***Resolución de la Directora General de Armonización Urbanística y Evaluación Ambiental por la que se formula la declaración de impacto ambiental del proyecto agrupación fotovoltaica Bugadera y Duralló (TM Palma y Valldemossa) promovido por ENEL GREEN POWER ESPAÑA, S.L.U. (177A/2025)***

**La declaración de impacto ambiental del proyecto agrupación fotovoltaica Bugadera i Duralló (TM Palma y Valldemossa) promovido por ENEL GREEN POWER ESPAÑA, S.L.U.**

Figura 3. Ortofoto con la agrupación fotovoltaica proyectada y los bienes de interés cultural marcados en verde claro (radio protección Font del Mestre Pere) y cruces verdes (Paraje pintoresco). Fuente: EIA.

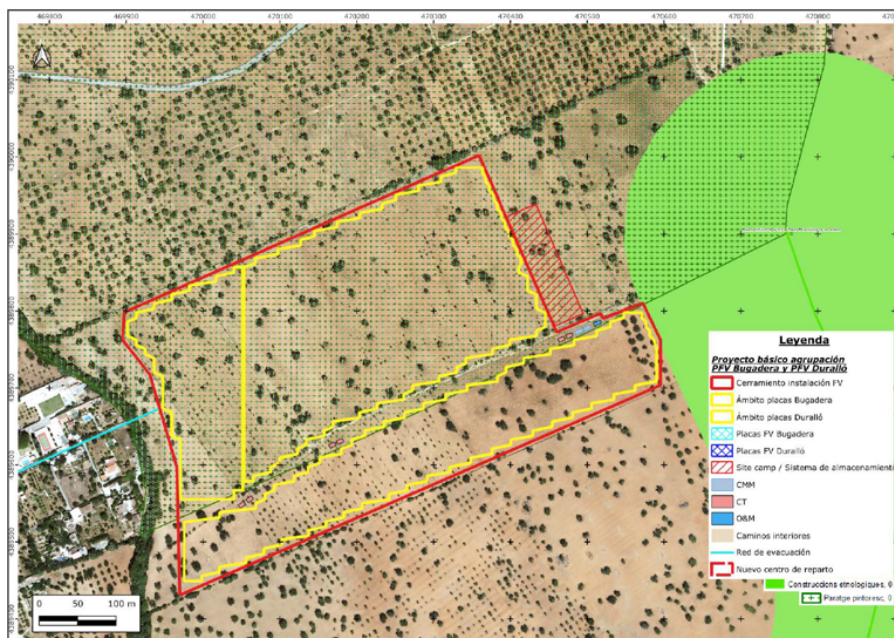
- El radio de protección de la **Font del Mestre Pere** (elemento BE105/A).
- La parte de la agrupación fotovoltaica y otros elementos del proyecto situados en la parcela que pertenece al municipio de Valldemossa se incluyen dentro de la zona declarada **Paraje Pintoresco** (Costa Nord Serra de Mallorca) por el Decreto 984/1972, de 24 de marzo (BOE 94, de 19 de abril de 1972) que mediante la disposición transitoria octava de la Ley 16/1985, del Patrimonio Histórico Español, y posteriormente la disposición adicional primera de la Ley 12/1998, del Patrimonio Histórico de las Islas Baleares, pasó a ser considerado bien de interés cultural.

- De acuerdo con el informe del Servicio de Patrimonio Histórico de fecha 11 de febrero de 2026: «La línea de evacuación atraviesa, en varios puntos, el trazado del **Sistema hidráulico de la Siquia den Baster**, declarada BIC en el año 2004 con categoría "Monumento" y tipología "Construcciones Etnológicas" BOIB 192, 24/12/05 y el trazado del **Sistema hidráulico de la Font de la Vila** declarada BIC en el año 2006 con categoría "Monumento" y tipología "Construcciones Etnológicas" BOIB 6, 11/01/07.»

a) La parte de la agrupación fotovoltaica ubicada en el municipio de Valldemossa se sitúa completamente sobre un bien de interés cultural (Paraje Pintoresco: Costa Nord Serra de Mallorca) considerado zona de exclusión, de acuerdo con el artículo 33 del Plan Director Sectorial de Energía: «Los bienes de interés cultural y bienes catalogados y sus entornos de protección, y los árboles singulares declarados como tales por la normativa vigente se consideran incluidos en la zona de exclusión con carácter general.»

- Por otra parte, la línea de evacuación debería cruzar en varias ocasiones las siquias de Baster y de la Vila, ambas declaras Bien de interés Cultural. Finalmente, y como se señala en el informe arqueológico, la parcela 154 del polígono 3 de Valldemossa forma parte del área declarada Paraje Pintoresco (la cual mediante la disposición adicional primera de la Ley 12/98, del patrimonio histórico de las Islas Baleares, pasó a ser considera Bien de Interés Cultural). [...] Al margen de las dificultades técnicas que plantea el cruce de la línea de evacuación con las siquias de Baster y de la Vila, [...].

1. No se podrá instalar la agrupación fotovoltaica en la parcela ubicada en el municipio de Valldemossa (polígono 3, parcela 154), ya que se sitúa completamente sobre un bien de interés cultural (Paraje Pintoresco: Costa Nord Serra de Mallorca) considerado zona de exclusión, de acuerdo con el artículo 33 del Plan Director Sectorial de Energía. En cuanto a la parcela ubicada en el municipio de Palma (polígono 16, parcela 2) y la línea de evacuación:

Figura 4. Ortofoto de la parcela estudiada con la poligonal del proyecto (rojo) con la capa de la Red Hidrográfica y zonas con riesgo de inundación. Fuente: IDEIB y creación propia.

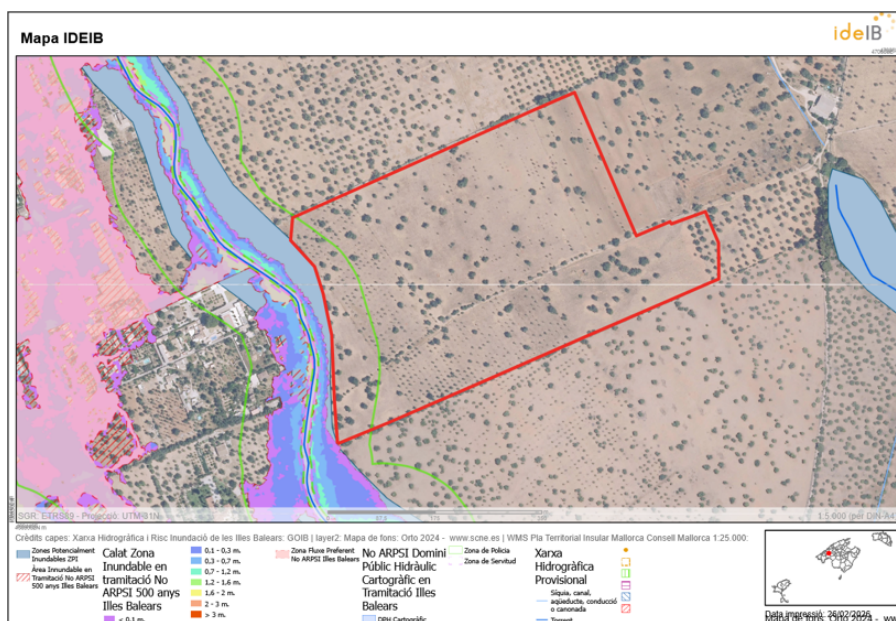
En la zona oeste de la agrupación fotovoltaica a escasos 40 metros de la poligonal se encuentra el **Torrent d'Avall o Torrent de Valldemossa**. De acuerdo con el IDEIB, la agrupación fotovoltaica se sitúa fuera de la zona de servidumbre y de la zona de flujo preferente del torrente y limita con la zona potencialmente inundable del torrente. Por otro lado, la agrupación fotovoltaica sí se sitúa dentro de la zona de policía de torrente.

Cabe destacar, que la línea de evacuación del proyecto atravesará el Área de Prevención de Riesgo (APR) de Inundación del torrente d'Avall.

Figura 5. Ortofoto de la parcela estudiada con la poligonal del proyecto y las diferentes instalaciones proyectadas y la zona de tranquilidad superpuesta. Fuente: EIA, Informe SPE y creación propia.

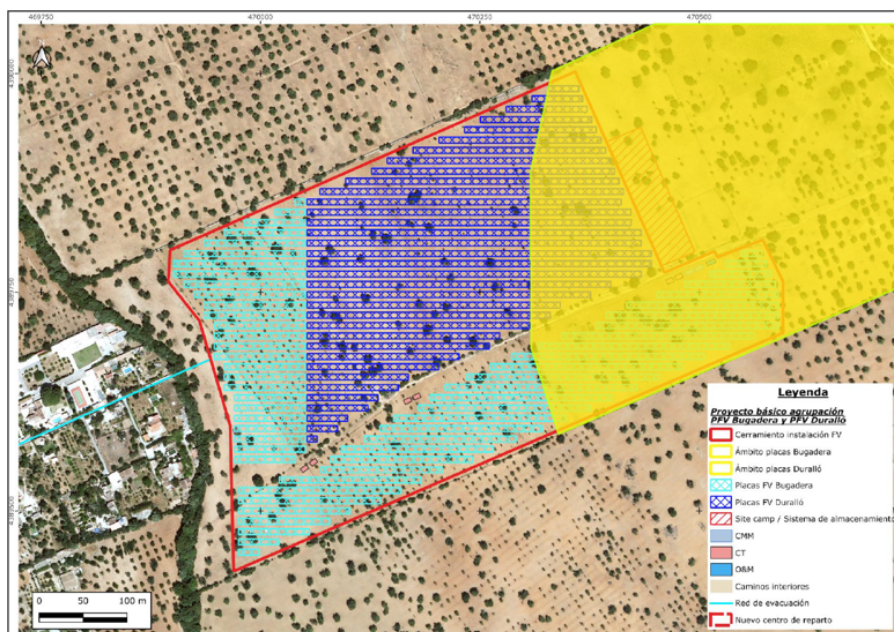
Los 2 centros de maniobra y medida (CMM), el edificio de operación y mantenimiento (O&M) y 2 centros de transformación se proyectan dentro de la zona de tranquilidad. Estas instalaciones pueden generar ruidos, sobre todo los centros de transformación que generan un ruido constante debido al núcleo del transformador que puede ser molesto y en este contexto podría afectar a los nidos de Milana ya que se sitúan dentro de la zona de tranquilidad. Por lo tanto, no se podrán instalar los centros de transformación en la zona de tranquilidad y los centros de maniobra y medida y el edificio de operación y mantenimiento deberán evitar llevar a cabo tareas generadoras de ruido durante los meses de febrero a junio.

Además, de acuerdo con el informe del Servicio de Planificación al Medio Natural de fecha 25 de septiembre de 2025; [...] *no prevé una afección significativa a la ZEPA ES0000440 [...] ni a la ZEPA ES0000378 [...], pero sí podría alterar significativamente las especies de aves protegidas presentes.* Esta consideración reafirma la importancia de respetar la zona de tranquilidad estipulada por el Servicio de Protección de Especies, así como de cumplir las medidas ambientales del EIA y el plan de vigilancia ambiental.

En cuanto al ruido de las baterías, en el estudio de impacto ambiental no comentan nada. Los sistemas de refrigeración de las baterías disponen de ventiladores, compresores y bombas que generan ruido. Varios proyectos de parques fotovoltaicos asociados a sistemas de baterías que se han tramitado en esta Dirección General indican que "las baterías debido a las necesidades de refrigeración, pueden generar ruidos [...]" y al mismo tiempo, evalúan los posibles impactos y plantean medidas de mitigación del ruido como por ejemplo, instalando paneles acústicos adaptados al entorno. Por este motivo las baterías no podrán instalarse en la zona de tranquilidad grafiada por el Servicio de Protección de Especies.

Por los mismos motivos que la instalación fotovoltaica en la parcela situada en Valldemossa (consideración técnica a)), las baterías no podrán implantarse en la ubicación prevista. En el caso de que se quieran implementar en la parcela de Palma; deberán situarse dentro de la poligonal

de la instalación fotovoltaica, fuera de la zona de tranquilidad, ajustadas a la potencia de las placas que finalmente se implanten, respetando los 100 metros con las viviendas aisladas y con la previsión de ser instaladas con cubetas y otros dispositivos con la capacidad de retener toda la carga contaminante en caso de accidente, ruptura o fuga y posibilitar su posterior recuperación.

6. Las baterías proyectadas en una segunda fase no podrán instalarse en la zona de tranquilidad, deberán situarse dentro de la poligonal de la instalación fotovoltaica, ajustarse a la potencia de las placas que finalmente se implanten, respetar los 100 metros con las viviendas aisladas y prever la instalación de sistemas de contención o retención de la carga contaminante en caso de posibles vertidos accidentales. En caso de situarse fuera de la poligonal, el proyecto estará sometido a evaluación de impacto ambiental simplificada de acuerdo con el apartado n) del Grupo 4 del Anexo II de la Ley 21/2013.
